REPÚBLICA DE COLOMBIA
SUPERINTENDENCIA DE INDUSTRIA Y COMERCIO

Oficio N° 10679 de 26 de junio de 2023

Ref. Expediente N° NC2021/0014909

TÍTULO DE LA SOLICITUD: “ROSETA DE ANDAMIO”
NUMERO DE SOLICITUD INTERNACIONAL: PCT/CN2020/083434
FECHA DE PRESENTACIÓN INTERNACIONAL: 7 de abril de 2020.
PRIORIDAD: 5/04/2019, CA (CANADÁ), 3,039,447

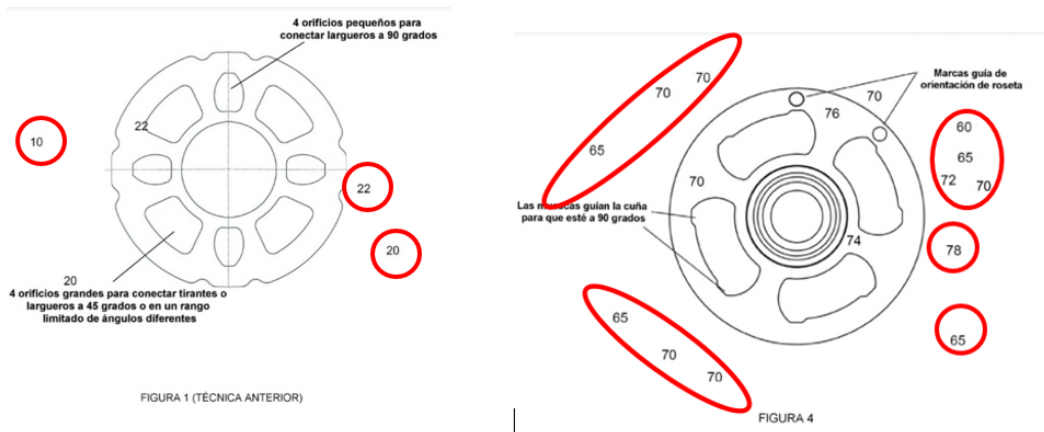
De conformidad con lo establecido por el artículo 28 de la Decisión 486 de 2000 de la Comisión de la Comunidad Andina, los dibujos aportados N° 1, 2, 3, 4, 8, 9 y 10 contienen rótulos, cuadros, membretes o cotas, o leyendas, que le restan claridad a estos, se sugiere sólo dejar los números de referencia para designar cada pieza o elemento mecánico o eléctrico, los cuales deben corresponder con lo definido en la descripción. Adicionalmente, las figuras 1, 4, comprende referencias numéricas, las cuales no están ligadas y/o asociadas de manera directa a las partes y/o componentes que comprende la pieza del conector lo cual dificulta la identificación inmediata de cada una de ellas, e igualmente no están asociadas a la memoria descriptiva. Ejemplo de esto es:

Se recomienda al solicitante revisar en conjunto las figuras aportadas así como sus referencias, esto para efectos de realizar los ajustes y correcciones correspondientes que permitan la fácil comprensión de la materia reclamada.

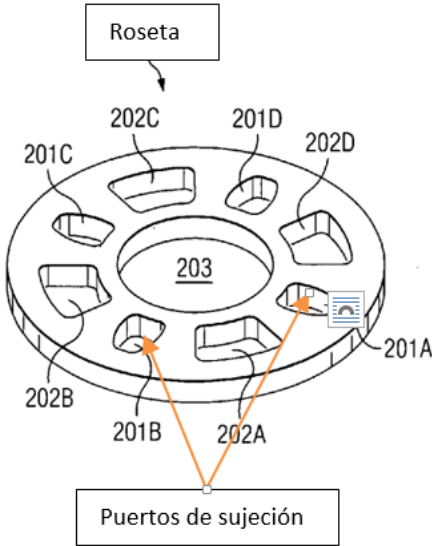
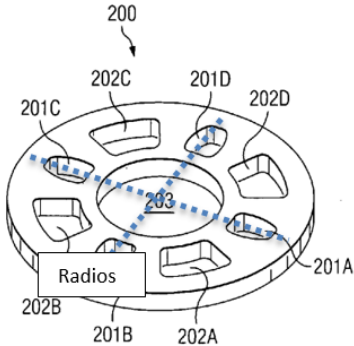
CARACTERÍSTICAS ESENCIALES	D1
Un roseta de andamio con una configuración circular general: Con 4 puertos de conexión de largueros alargados de igual tamaño, distribuidos alrededor de la roseta.	Una roseta convencional 200. (Pág. 1 Párr. 0005 Línea 1). Cuatro aberturas pequeñas 201A-D para facilitar las conexiones en ángulo recto. (Pág. 1 Párr. 0005 Líneas 3 a 4). 
Separados de los puertos de largueros adyacentes por unos radios de soporte.	La figura 2 permite apreciar una roseta donde los puertos poseen geometrías similares, para aquellos de la misma clase (adyacentes) y la separación de los mismos es equivalente (Fig. 2).

De acuerdo con la comparación realizada anteriormente se concluye que la materia de la reivindicación 2 no es nueva.

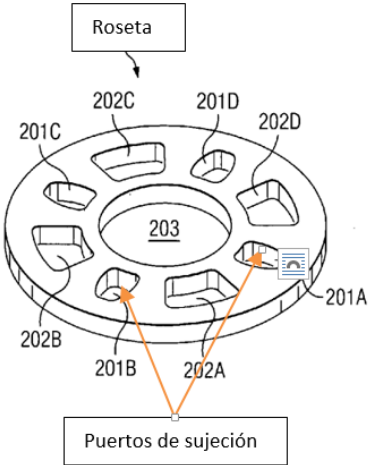
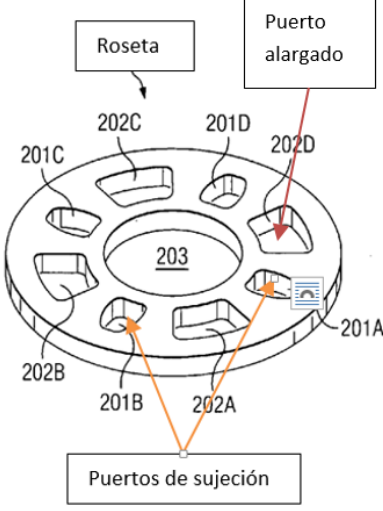
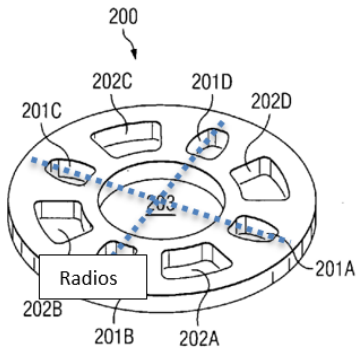
La diferencia entre la invención definida entre la reivindicación 1 y el producto divulgado en D1, consiste en que cada puerto de la roseta están separado a razón de 45 grados.

Sin embargo, el incluir que cada puerto de la roseta está separado a 45 grados para proporcionar un elemento mecánico de unión para permitir montajes estructurales complejos, ya está divulgado en D2 que se refiere al empleo de un conector y/o roseta de andamio el cual incluya que los soportes de cuña del mismo tamaño, en particular congruentes, a menudo se distribuyen uniformemente alrededor del cubo, a menudo ocho soportes de cuña que están orientados a una distancia angular de 45° entre sí en relación con el centro del elemento de conexión. (Col. 2 Párr. 0006 Líneas 17 a 23).

En consecuencia, la persona normalmente versada en la materia estaría motivada a incluir el soporte conexión o roseta propuesta en el documento D2 en el producto de D1, para así llegar al objeto de la reivindicación 1. Por lo cual se considera obvia.

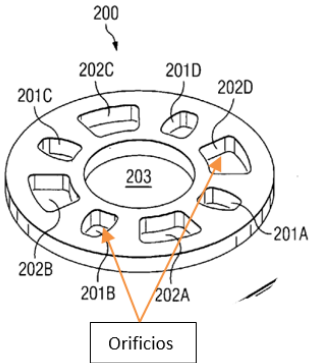
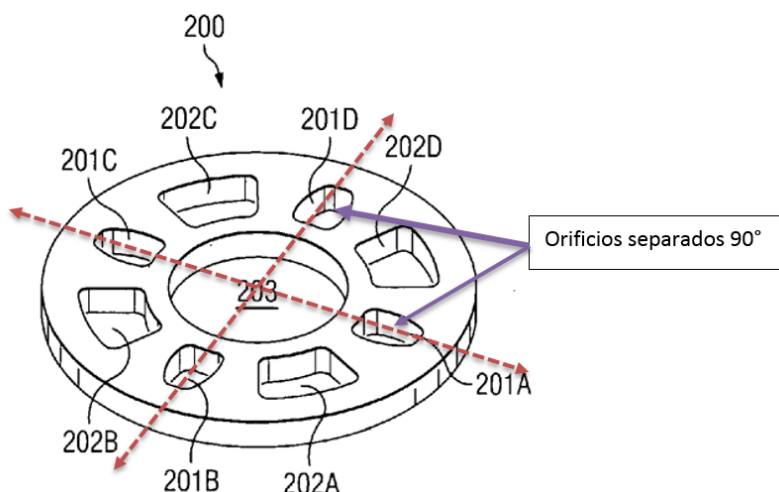
La diferencia entre la invención definida entre la reivindicación 3 y el producto divulgado en D1, consiste en que la roseta para el andamio que incluye una primera y segunda muescas separadas de forma circunferencial y que se extienden de forma radial en dirección externa para la alineación de las cuñas.

Sin embargo, el incluir que la roseta para el andamio que incluye una primera y segunda muescas, separadas de forma circunferencial y que se extiende de forma radial en dirección externa, para la alineación de las cuñas para proporcionar un elemento mecánico de unión con un diseño mejorado para permitir montajes estructurales más amplios, ya está divulgado en D2 que se refiere a empleo de un conector y/o roseta de andamio el cual incluya dentro del mismo que las dos ranuras exteriores 49, 51 son estrechas, teniendo en cuenta el juego de movimiento de la cuña de unión 8, que en ellas se obtiene una posición de cuña definida, lo que obliga a fijar el perno 4 con esta cuña de unión o la diagonal a sujetar en una orientación definida cuando se alinea la cuña de conexión 18. Esta alineación es particularmente necesaria para las barras 4, especialmente cuando se va a montar un andamio de planta rectangular, porque entonces es importante que las barras 4 que se apoyan en el elemento de conexión 3 en el plano horizontal estén alineadas en ángulo recto entre sí. (Col. 9 Párr. 0039 Líneas 7 a 20).

En consecuencia, la persona normalmente versada en la materia estaría motivada a incluir el diseño de soporte de conexión o roseta, propuesto en el documento D2 en el producto sugerido en el documento D1, para así llegar al objeto de la reivindicación 3. Por lo cual se considera obvia.
